Avis délibéré
de la Mission régionale d'autorité environnementale
Provence-Alpes-Côte d'Azur

sur le projet de centrale hydroélectrique de l'Orcière au lieu-dit
"Clos Julien" à La Grave (05)

N° MRAe
002223/A P

Figure 3: Zones de sensibilité majeure (ZSM) en faveur du Gypaète barbu dans le massif des Écrins en rouge. Secteur d'implantation du projet en violet. Source : étude d'impact.

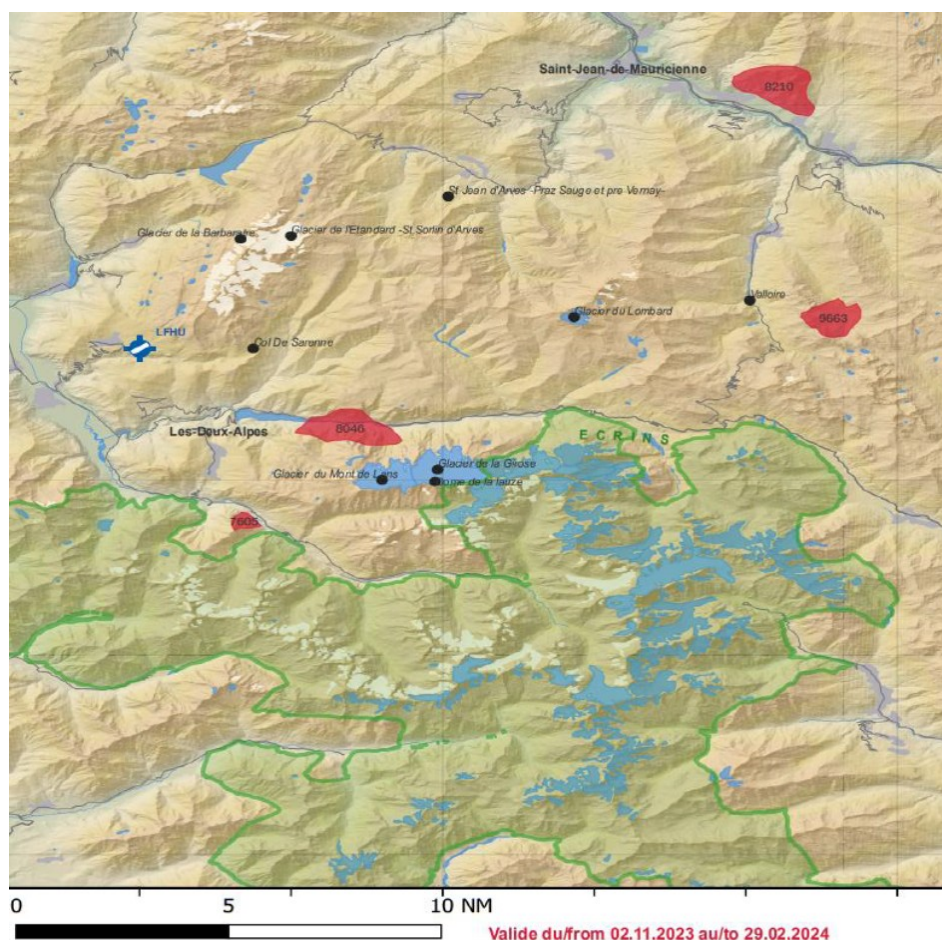
La MRAe souligne qu'en raison de la présence de plusieurs ZSM en faveur du Gypaète barbu à proximité du site de projet, il est nécessaire de réaliser l'adaptation des plans de vol de l'hélicoptère conjointement avec le parc national des Écrins, afin de s'assurer de leur pertinence et de prévenir tout dérangement du rapace pendant sa période de nidification.

La MRAe recommande de prévoir l'actualisation de la séquence éviter-réduire-compenser après analyse des résultats des mesures de suivi hydrologique et écologique instaurées. La MRAe recommande également de consolider l'analyse des impacts sur le Cincle plongeur et d'établir les plans de vol de l'hélicoptère en lien avec le parc national des Écrins afin de minimiser les incidences du chantier sur la population locale de Gypaète barbu.
